改善箇所説明図

改善の内容

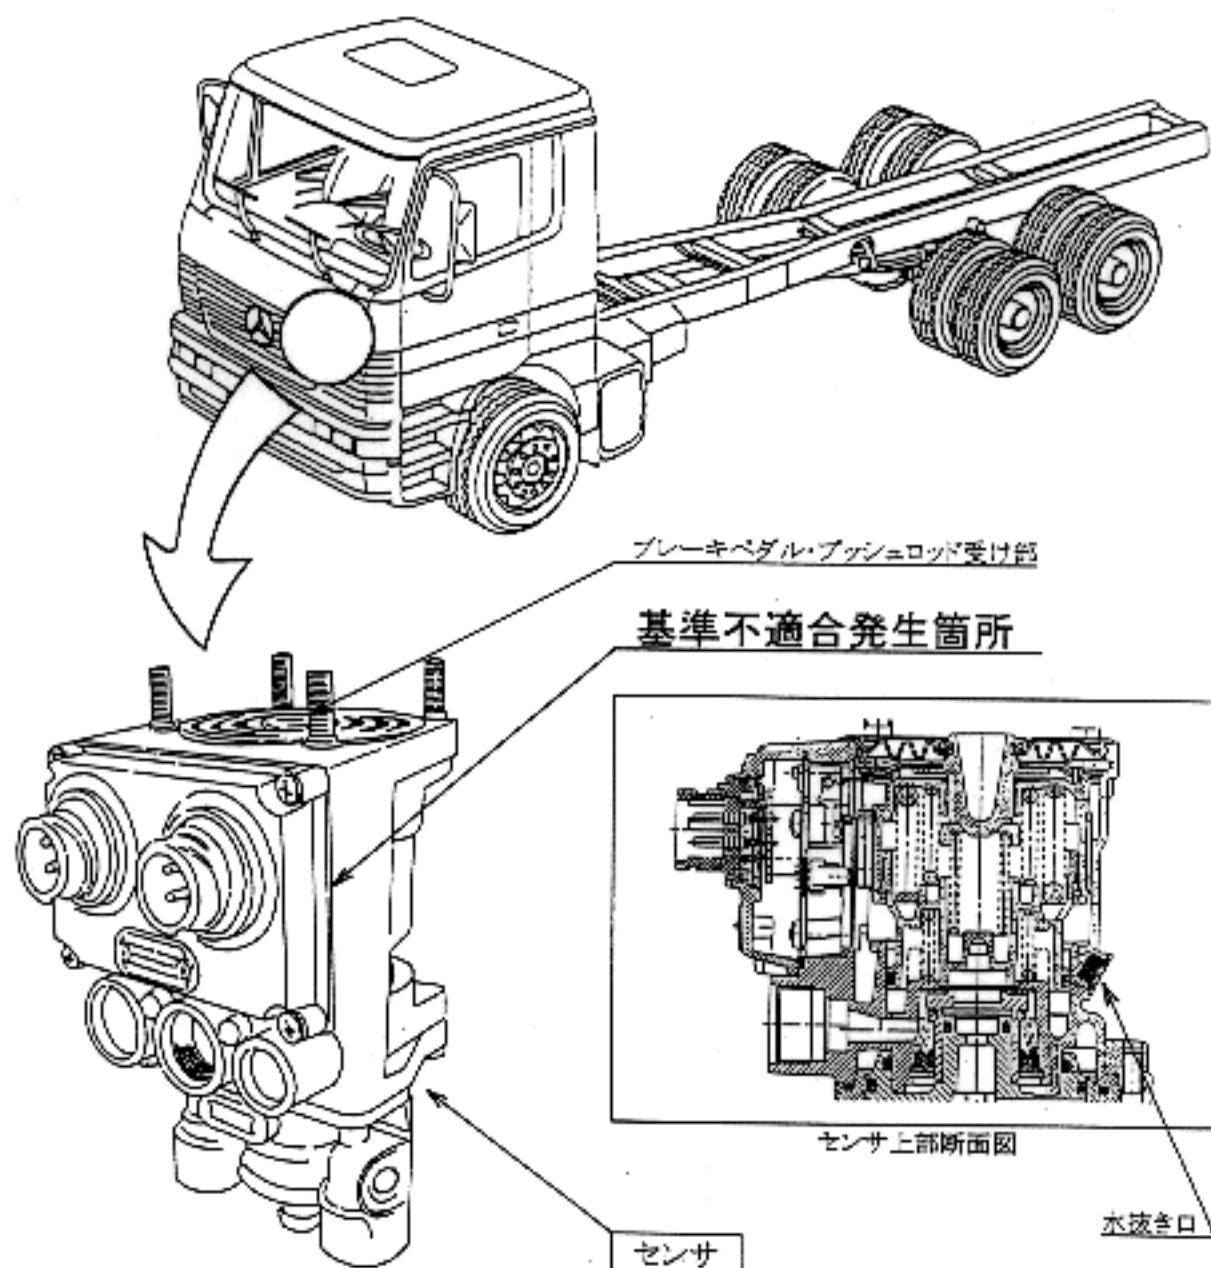
制動装置において、前・後輪の制動力の配分を制御するためにブレーキペダルの踏み込み量を検出するセンサに気密性が不十分なものがあり、そのままの状態で使用を続けると、当該センサ内部に雨水等が浸入し、最悪の場合、浸入した水が凍結して、ブレーキが効かなくなるおそれがある。

全車両点検し、当該センサに水抜き口が無いものは気密性を確認し、漏れのあるものは対策品と交換する。

識別：センサのボルト部に黄色ペイントを塗布する。
